変更前後表

# JMHL-78Y15T型

## 核燃料輸送物設計変更承認申請書

令和5年8月

別記-2 第 B.1 図 輸送容器及び輸送に係る品質マネジメント組織

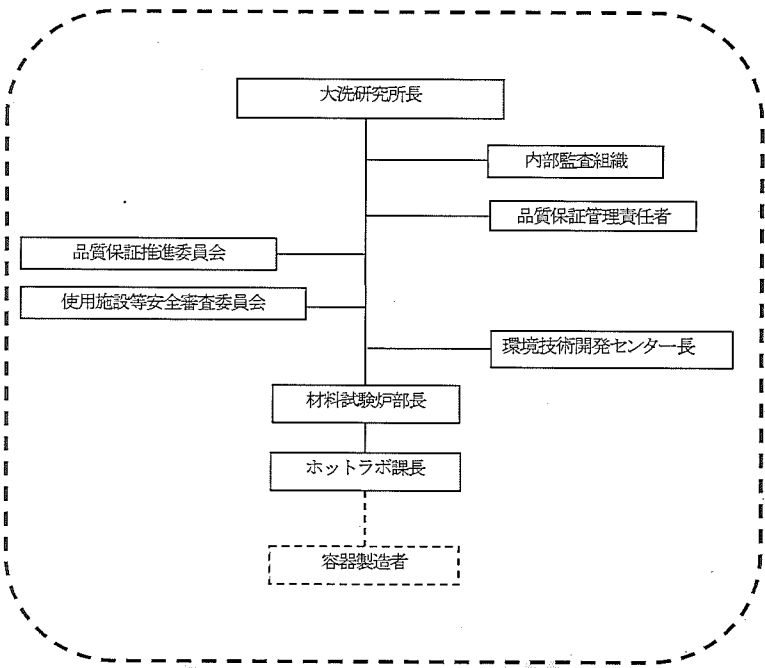
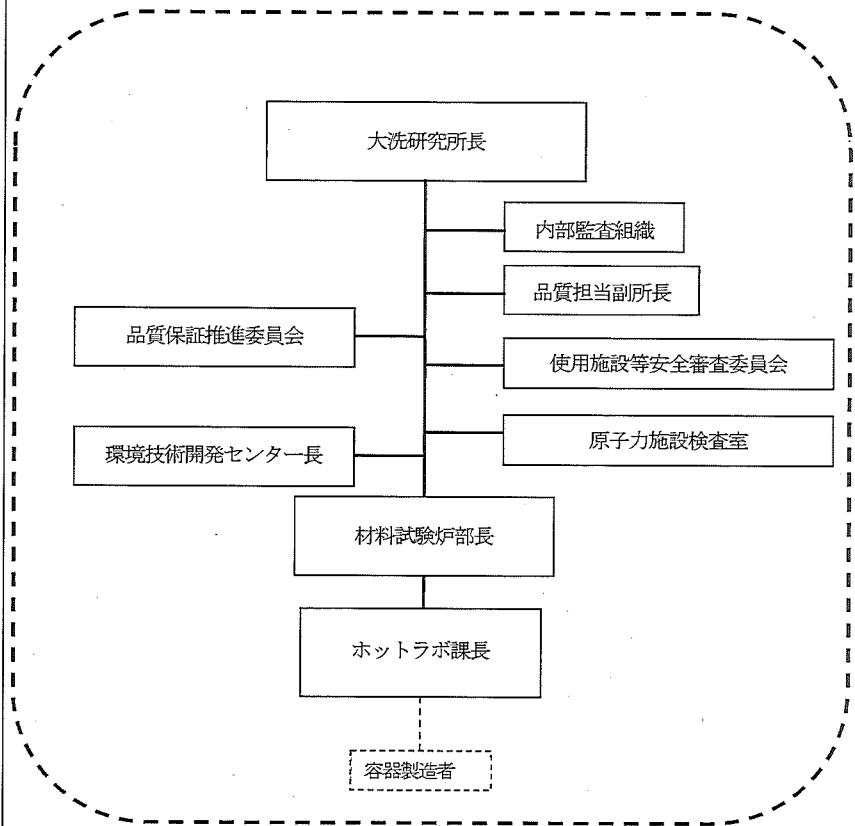
大洗 QAP-02 との整合。

下線の追加及び記載の適正化
